CORNARE	Número de Expediente: 054000430809	
NÚMERO RADICADO:	131-1393-2018	
Sede o Regional:	Regional Valles de San Nicolás	
Tipo de documento:	ACTOS ADMINISTRATIVOS-RESOLUCIONES AMBIE	
Fecha:	19/12/2018	Hora: 09:46:21.69... Folios: 6

RESOLUCIÓN No.

POR MEDIO DE LA CUAL SE OTORGA PERMISO DE VERTIMIENTOS Y SE ADOPTAN OTRAS DETERMINACIONES

Figura 1. Recepción de la Zanahoria

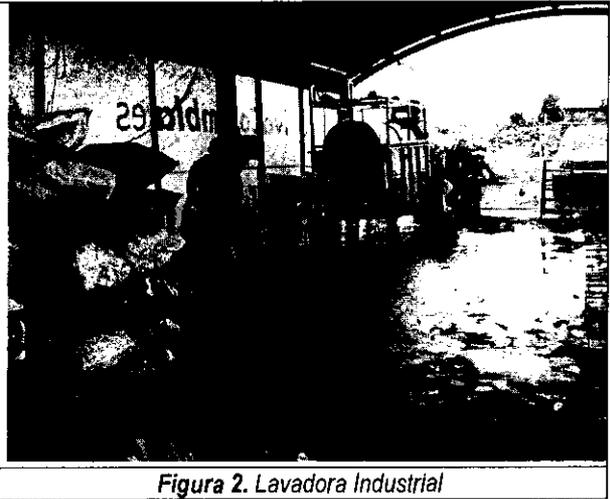
Según lo observado en la visita, en el predio de interés, se desarrolla la actividad de lavado de zanahoria, la cual inicia con la recepción del producto, aproximadamente 10 toneladas por día, según lo informado por el usuario, que depende en gran medida de la productividad de los cultivos; luego la zanahoria pasa por una banda transportadora hacia la denominada lavadora industrial, correspondiente a un roto tamiz que inyecta el agua a presión”.

Figura 3. Sistema de tratamiento actual

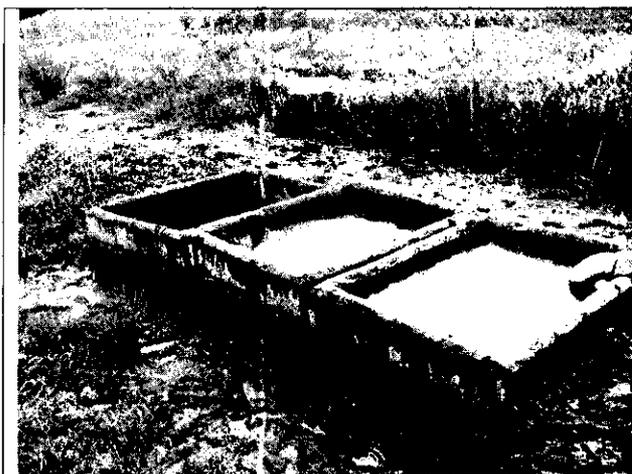
“Actualmente los vertimientos provenientes de esta actividad se direccionan a unos tanques sedimentadores, con descarga final al cuerpo receptor Quebrada Cruz Roja.

Respecto al retiro de los lodos, estos se recolectan manualmente y se disponen en los predios donde se cultiva la zanahoria como abono, ya que corresponde en su mayoría a tierra de los cultivos.
